Ons kenmerk: WFN1600855
Tel: 058-292 2612 / J.P. van der Kloet

Cluster Plannen
Uw kenmerk: 20151222-2-12154

Onderwerp:
Wateradvies De Stripe te Earnewâld - bedrijfswoningen

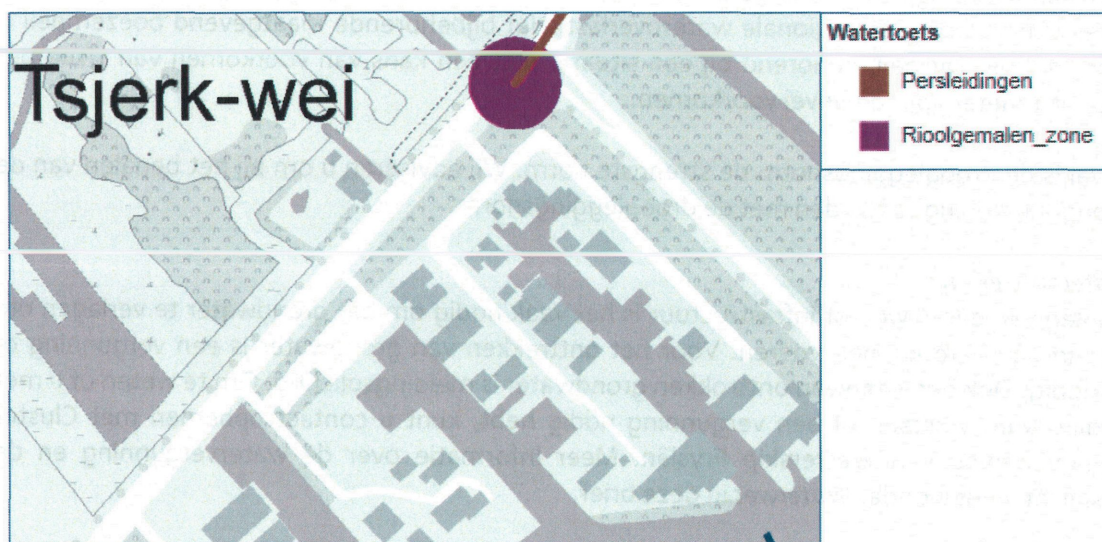
Het plangebied ligt binnen het aandachtsgebied van een rioolgemaal. Wij adviseren u om binnen de geurcontour rond het rioolgemaal geen geurgevoelige functies te realiseren om zo overlast van het rioolgemaal te voorkomen. Het aandachtsgebied rond het rioolgemaal staat aangegeven op de onderstaande kaart. Naar verwachting heeft het rioolgemaal geen negatief effect op de voorgenomen plannen.
